Onderwerp: FW: Er was wel degelijk contact tussen de Gemeente Buren en het Waterschap over de waterberging aan de Groenestraat in Lienden.

Onderwerp: Brinkstraat tijdelijke berging

Vragen en opmerkingen Bouwteam Brinkstraat 24-11-2022

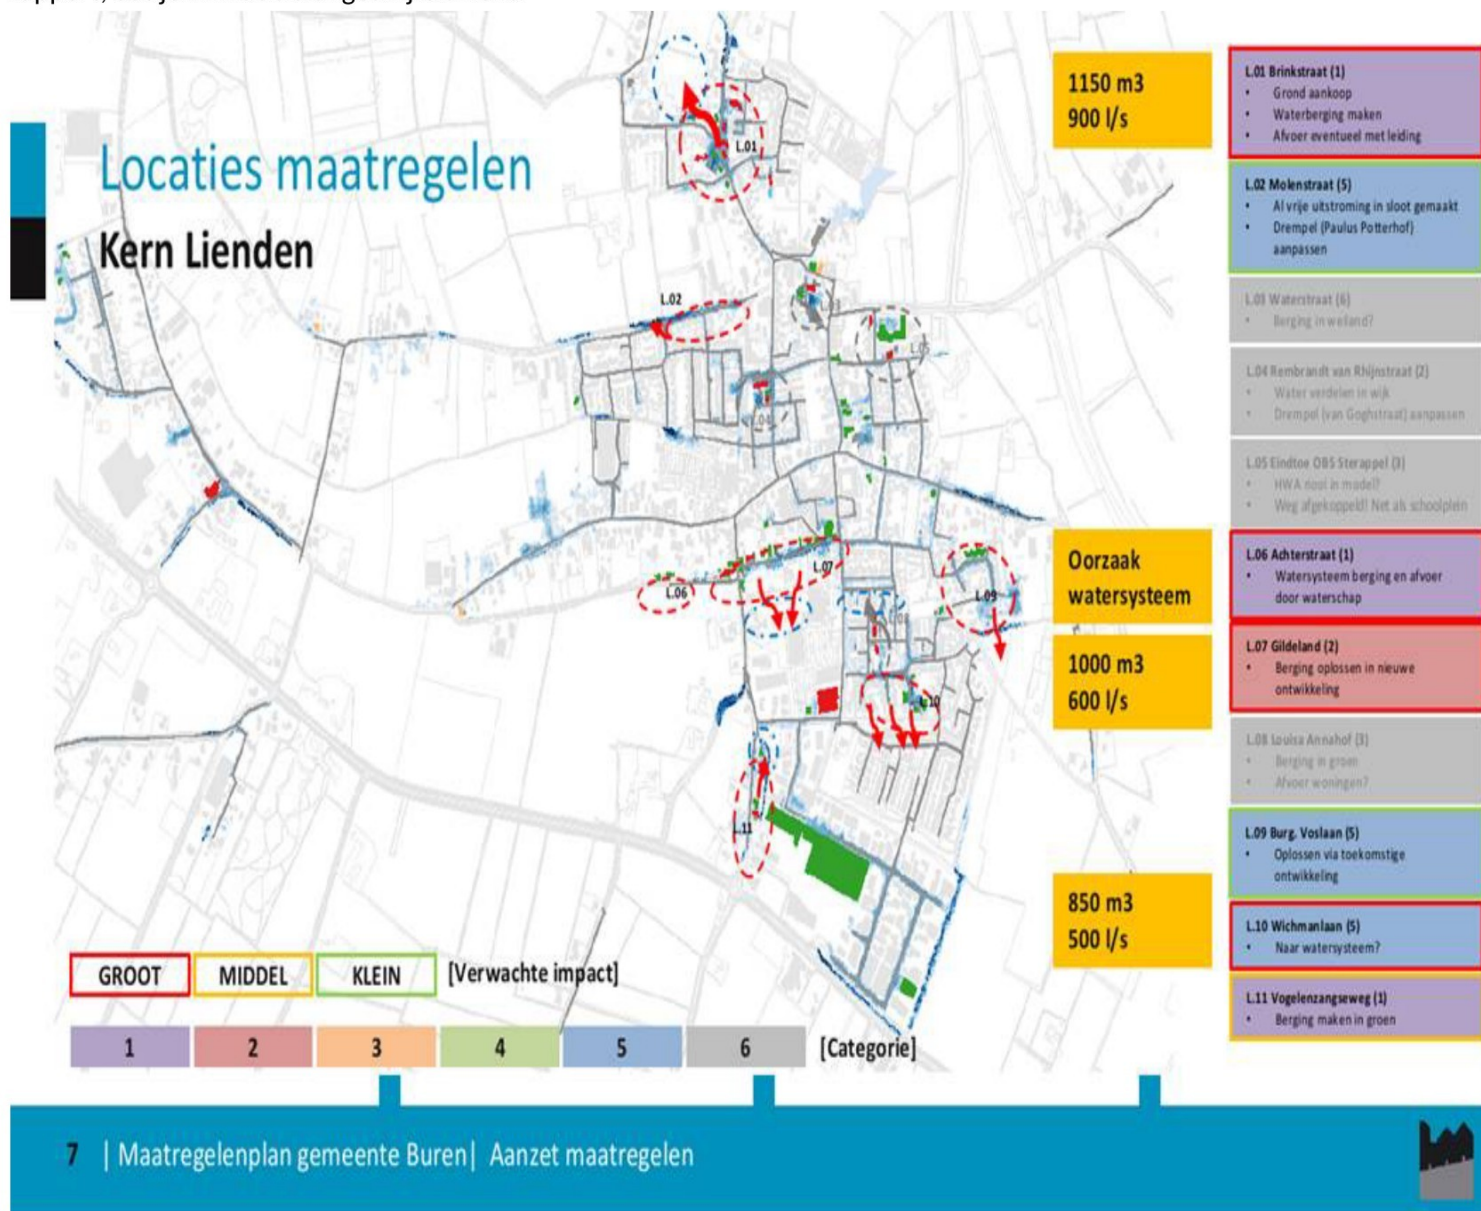
Feit is, dat het regelmatig mis gaat in Lienden als het weer eens flink regent. Als overzicht sluit ik een plaatje bij uit jullie rapport, dat je inmiddels ongetwijfeld kent.

· L.01 Brinkstraat - Groenstraat

Tot ca 50 meter ter weerszijden van de kruising Groenstraat – Brinkstraat treedt hevige wateroverlast op als het hard regent. Woningen inunderen. Verschillende oorzaken: Laaggelegen wegdelen en geen verhoogd bouwpeil van aangelegen woningen, een tamelijk krappe afvoerleiding rond 500 naar de overstort Groenstraat (put 5479, waarvan de drempel reeds is verlaagd, maar dat bood onvoldoende soelaas), extra toegevoegd verhard oppervlak t.o.v. het vigerend BRP en mogelijk een wat krap bemeten watersysteem achter de overstort. Jullie hebben inmiddels al een oplossing bedacht: een berging van 1000 m3 in de wei ten noorden van de Groenstraat. Zie bijgevoegde mailwisseling. Wij hebben op onze beurt aangeboden om de dimensionering van de watergangen nog eens tegen het licht te houden. In mijn ogen is dat laatste de verantwoordelijkheid van het waterschap.
